이 천 ~ 오 산 고 속 도 로 민 간 투 자 사 업 및
화 성 동 탄 (2) 지 구 택 지 개 발 사 업 (재 협 의)

환 경 영 향 평 가 서

(주민 등 의 의 견 수 렴 결 과 및 반 영 여 부 공 개)

2016. 10

(그림 1-5) 금회 원형보전녹지 훼손구간

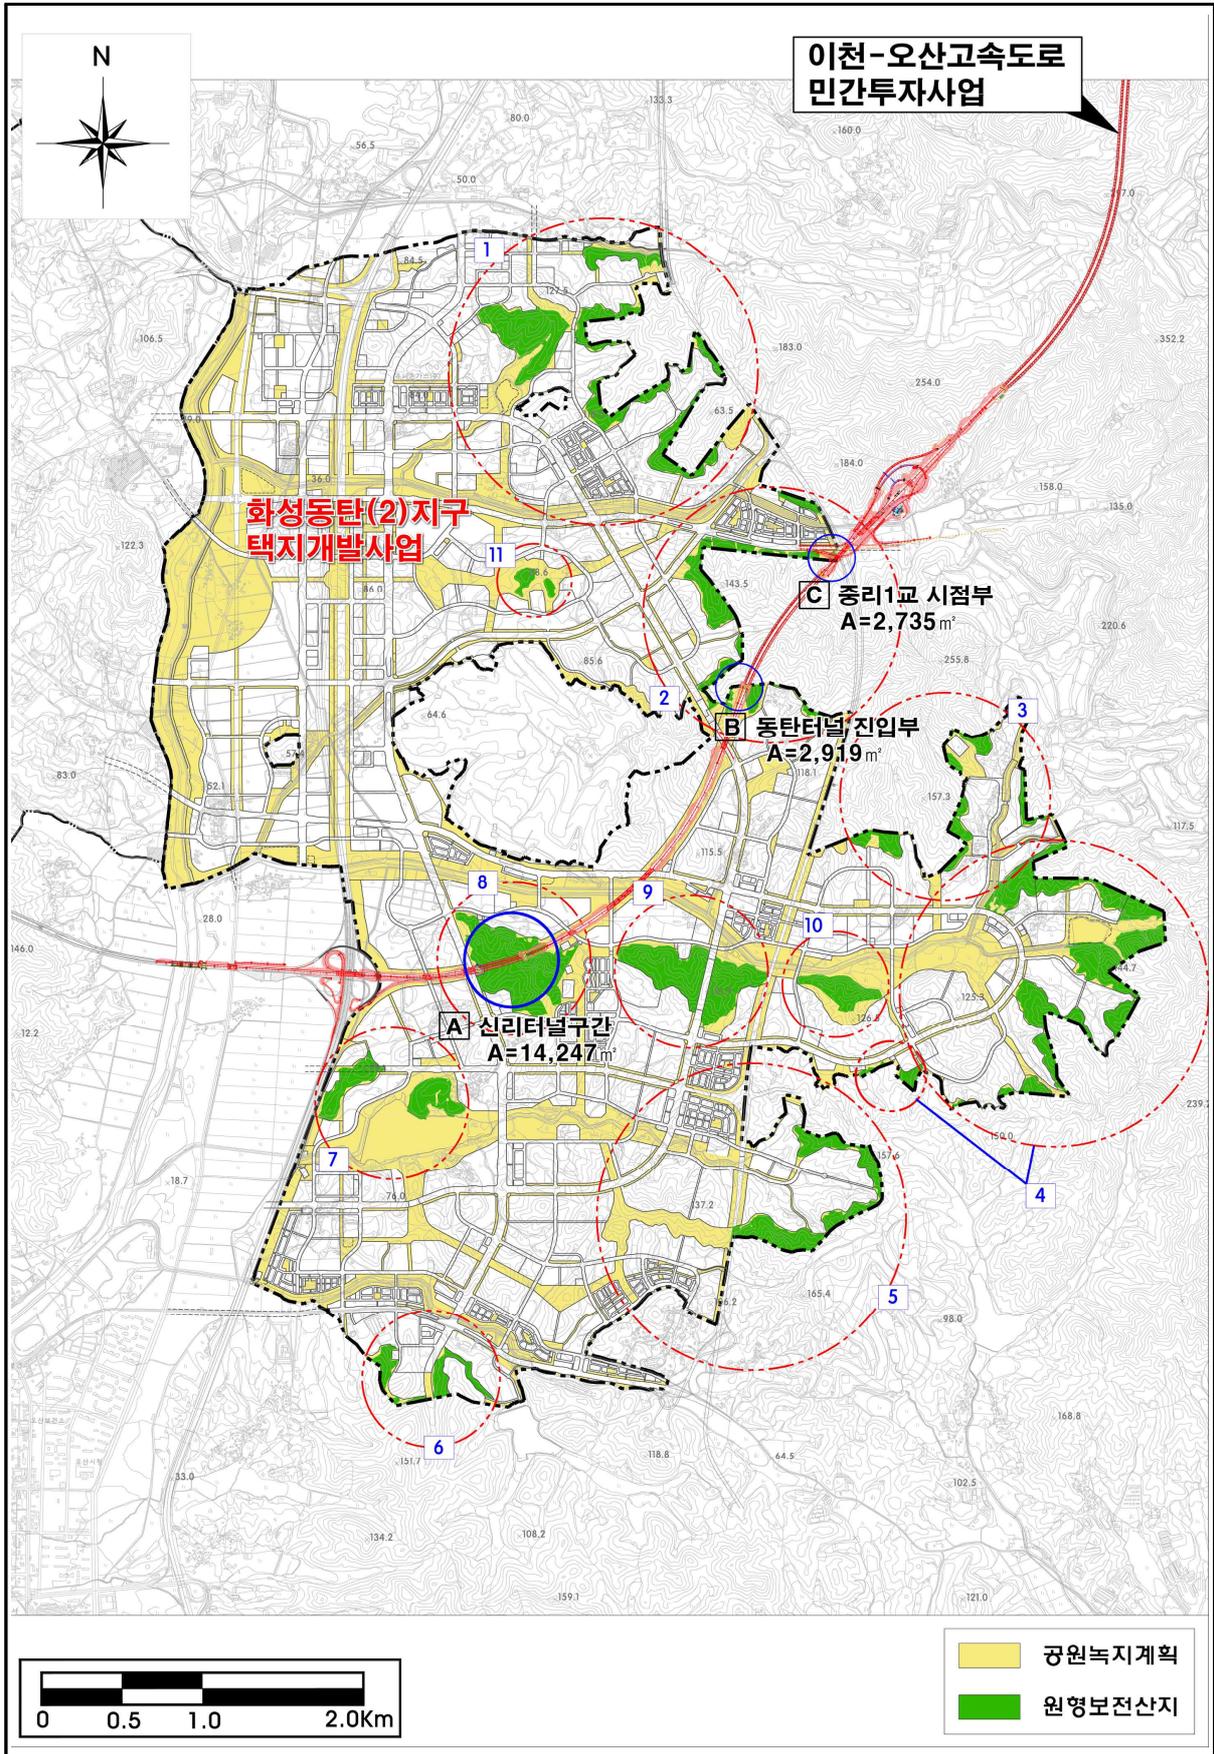
- 특히, 포곡IC 주변(둔전리, 삼계리 포곡고 및 공동주택) 및 동탄IC 교차로(중리마을) 등에 대한 소음·진동 등 환경영향에 대해 면밀히 검토·제시	○반영 - 포곡IC 주변 및 동탄IC 교차로 주변 등에 대해 환경영향 등 비교·검토하여 제시함	
			○계획노선으로 인해 기 환경영향평가협의사업에 대한 사업계획 변경등이 수반될 경우에는 사업자 및 관계기관 등과 사전에 충분히 검토·협의하고 환경영향평가법 등 관련법에 따라 필요한 조치를 취하여야 함	○추후반영 - 계획노선으로 인해 사업계획 변경등이 수반되는 화성상록CC 및 용인시민체육공원의 경우 사업자 및 관계기관 등과 사전에 충분히 검토·협의하고 환경영향평가법 등 관련법에 따라 필요한 조치를 취하도록 하겠음	
	동·식물상	환경부	○계획노선 변경에 따른 영향예측 및 저감방안 - 금회 고속도로 조성에 따라 화성동탄(2)지구 원형보전녹지가 23,013 m ² 감소하는 것으로 제시하고 있으나(2-17쪽), 감소하는 원형보전녹지 현황 및 위치, 구간별 규모 등에 대하여 구체적으로 제시하여야 함	○반영 - 금회 고속도로 조성에 따라 화성동탄(2)지구 원형보전녹지 감소지역에 대한 현황 및 위치, 구간별 규모 등에 대하여 구체적으로 제시함

- 본 계획노선으로 감소하는 원형보전녹지 현황과 원형보전녹지 훼손규모 축소방안에 대한 대안 비교 결과와 근거에 대한 구체적인 자료를 제시하여야 함	- 화성동탄(2)신도시 및 화성상록CC 원형보전지 통과구간의 경우 노선계획이 고정되어 있어 불가피하게 훼손되는 구간을 최소화 하였으며, 용인시민체육공원의 경우 일부구간 상부복개를 통해 추가 녹지공간을 확보할 계획임
